改善箇所説明図

エアバッグ装置

不具合発生箇所

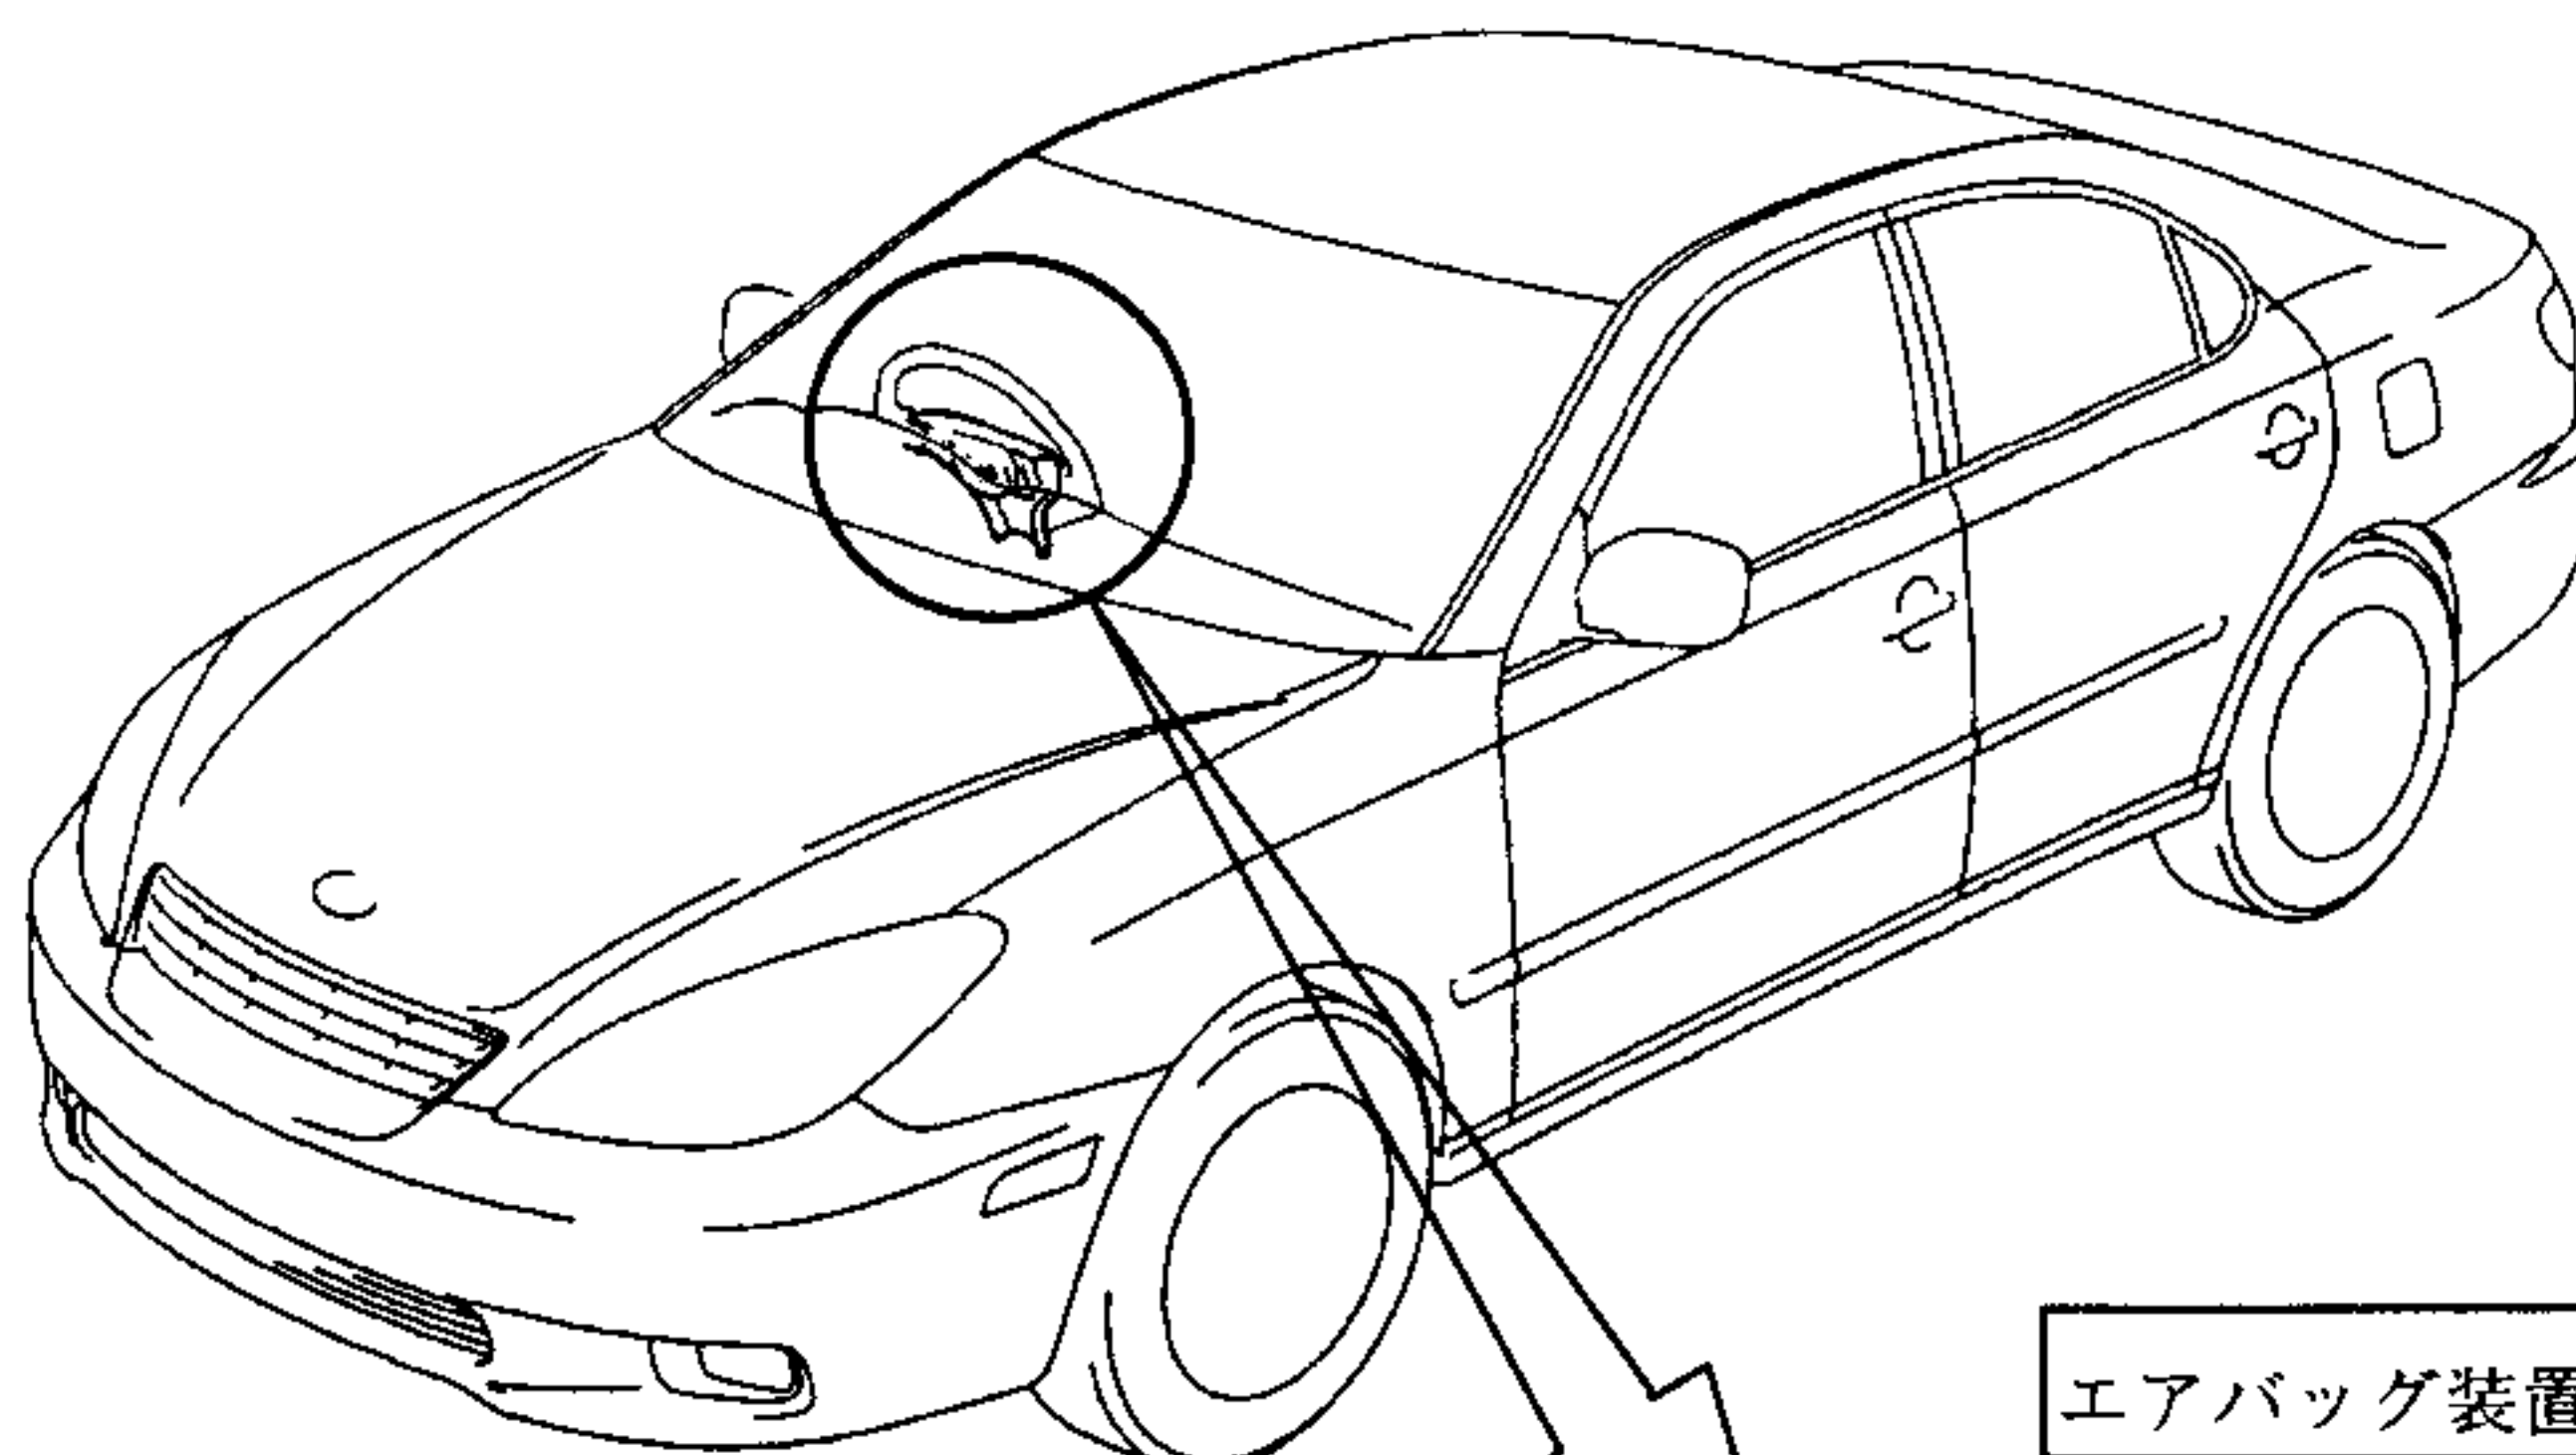
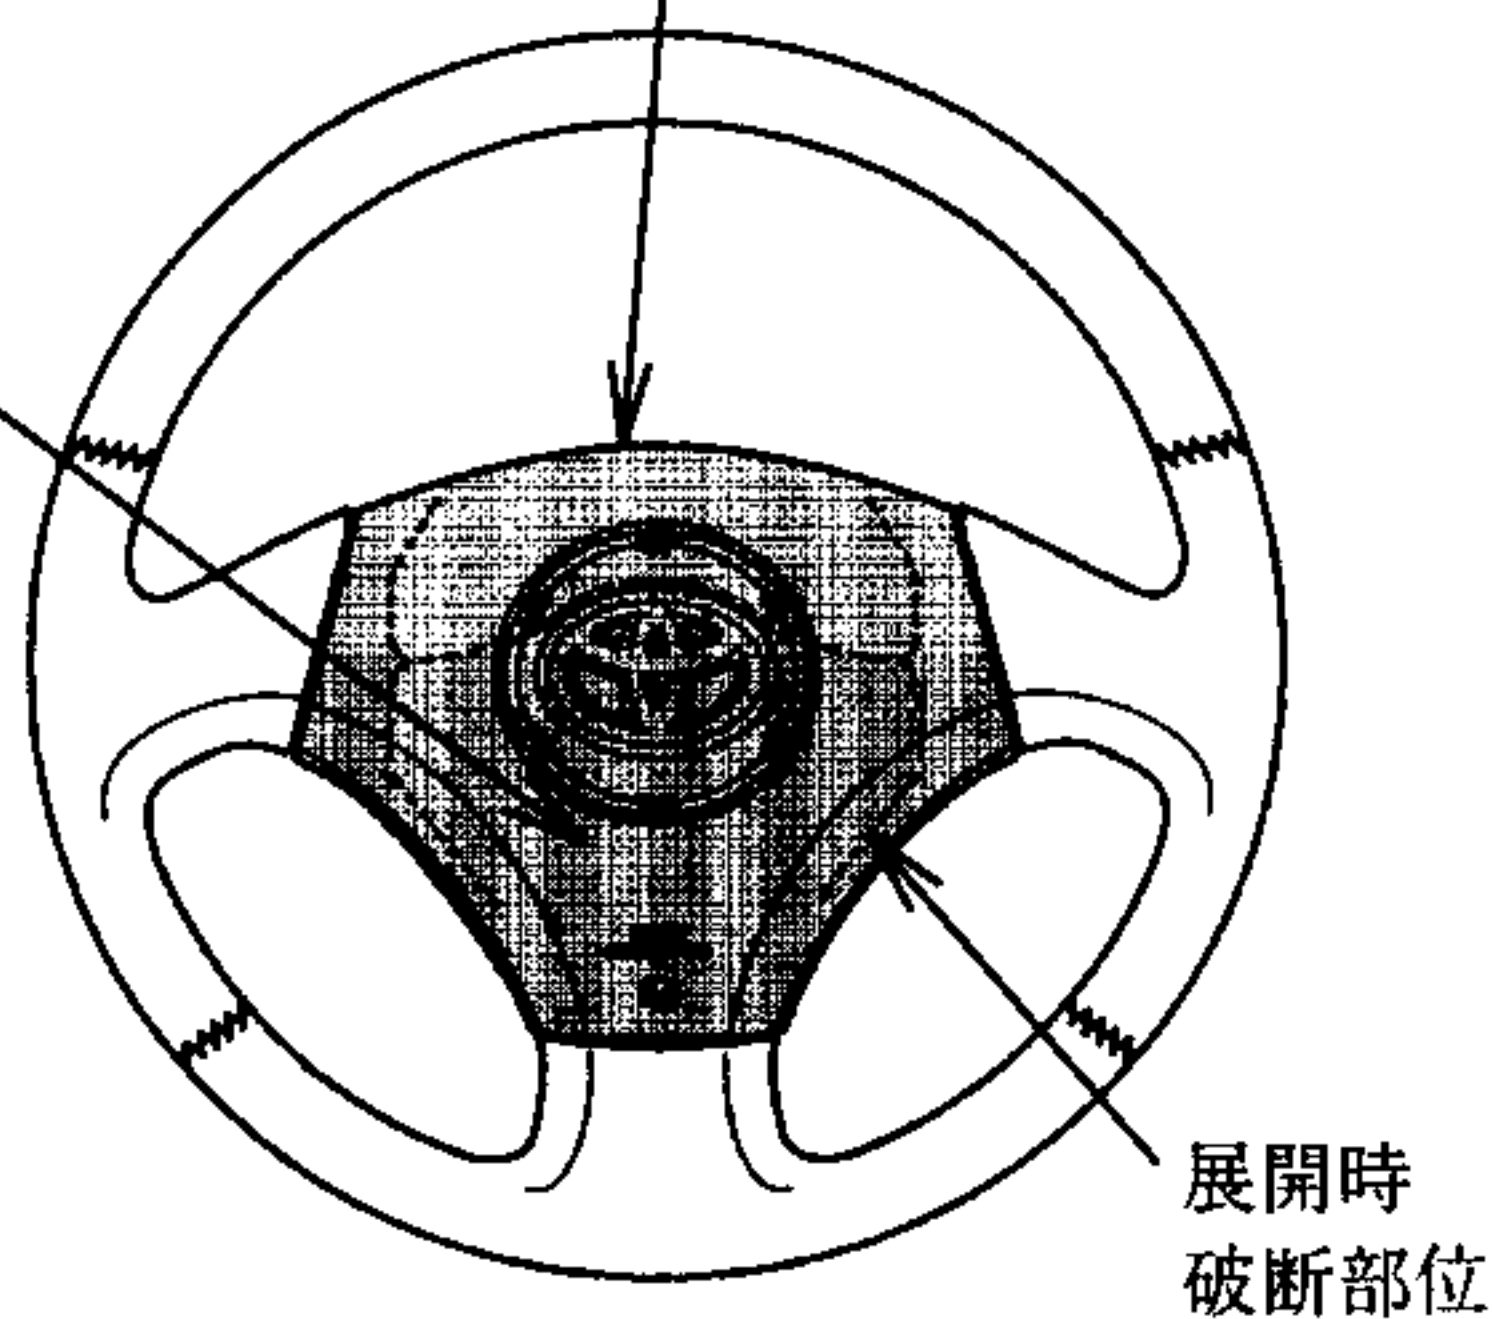
格納したバッグを保持している布製のエアバッグカバーの形状が不適切なため、エアバッグ展開時にステアリングホイールパッドの破断部位以外の下部が破断し、当該パッドの下半分がステアリングホイールから外れることがあります、最悪の場合、外れたパッドが乗員に当たるおそれがある。

全車両、当該エアバッグ装置を布製カバーの形状を改良した対策品と交換する。
